Mission régionale d'autorité environnementale

**Avis délibéré de la mission régionale
d'autorité environnementale Hauts-de-France
sur le projet de parc éolien de Longatte
sur les communes d'Écoust-Saint-Mein et Noreuil (62)
Étude d'impact du 3 avril 2026**

n°MRAe 018927/GUNENV

Figure 1: Carte de présentation du projet (page 22 de l'étude d'impact)

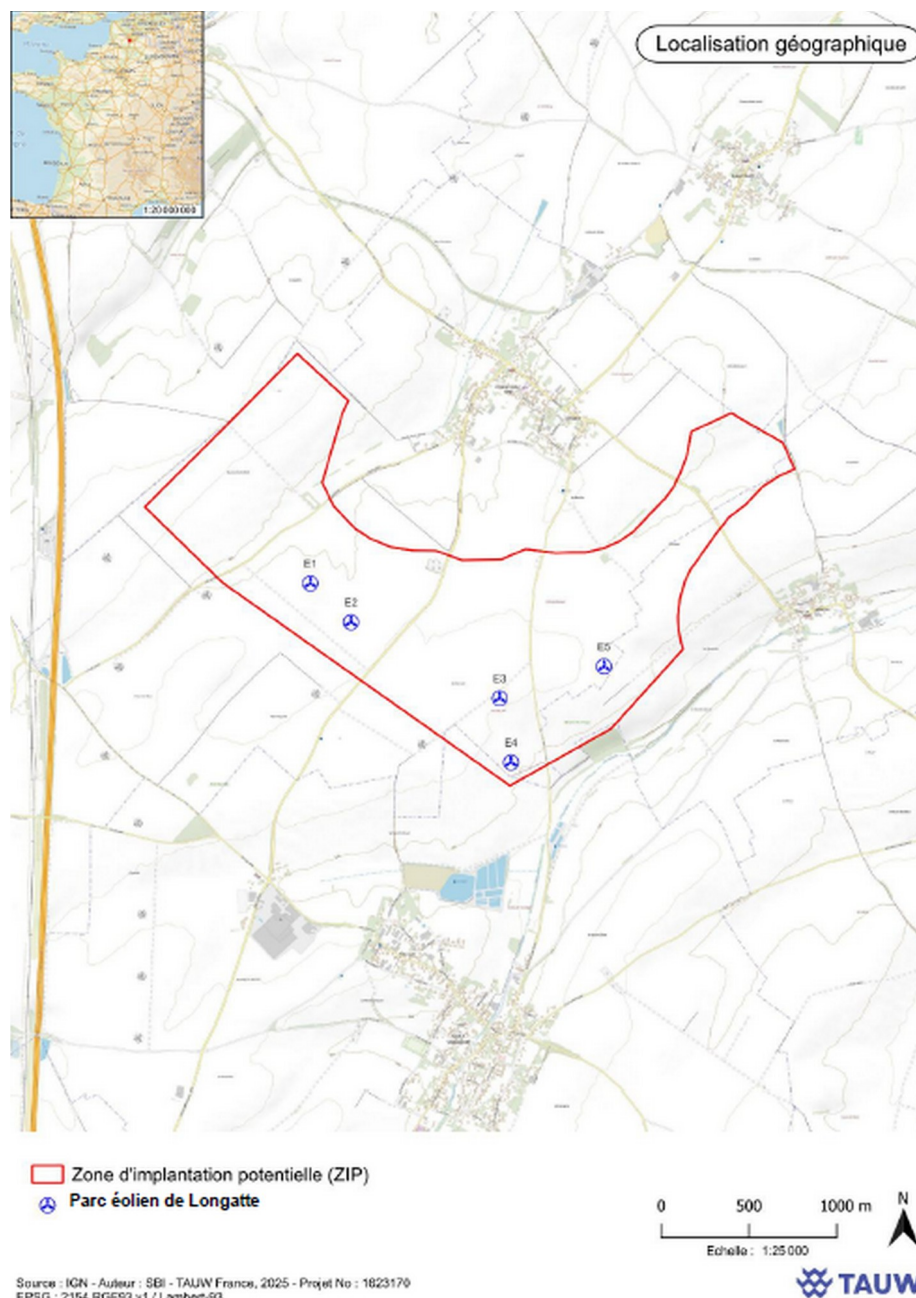
L'autorité environnementale recommande de justifier que les caractéristiques de VESTAS V150 sont les plus majorantes en matière d'impact, notamment concernant l'impact paysager si un modèle de 190 mètres de haut était finalement retenu.

L'avis est rendu sur un projet de cinq éoliennes d'une hauteur maximale de 180 mètres et de garde au sol ¹ d'au minimum 29,5 mètres localisées comme indiqué ci-dessous.

L'autorité environnementale recommande d'analyser le projet éolien de Longatte et le parc éolien en exploitation du Chemin de Mory comme un ensemble en décrivant ce parc voisin, dont le plan d'arrêt des machines, et en l'intégrant dans les analyses (représentations sur toutes les cartes...).
